株式会社タカチ電機工業

製品仕様変更のご案内

この度、防水・防塵プラボックス『BCALシリーズ』・防水・防塵プルボックス『BCASシリーズ』のカバースクリューの仕様変更がございますのでご案内申し上げます。

従来品の形状

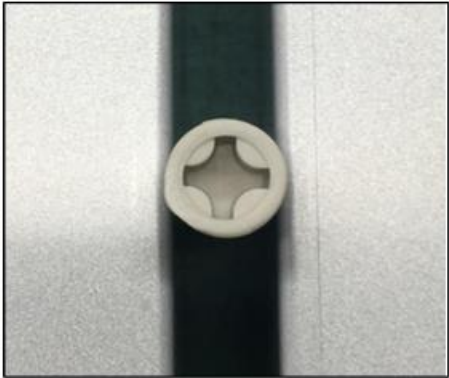
- 防水性・材質・締付けトルク値の変更はございません。
- 変更の理由につきましては金型の老朽化による更新、製品改良になります。
- 変更日については従来品の在庫が無くなり次第、順次切り替えになります。
- 型番、価格の変更はございません。
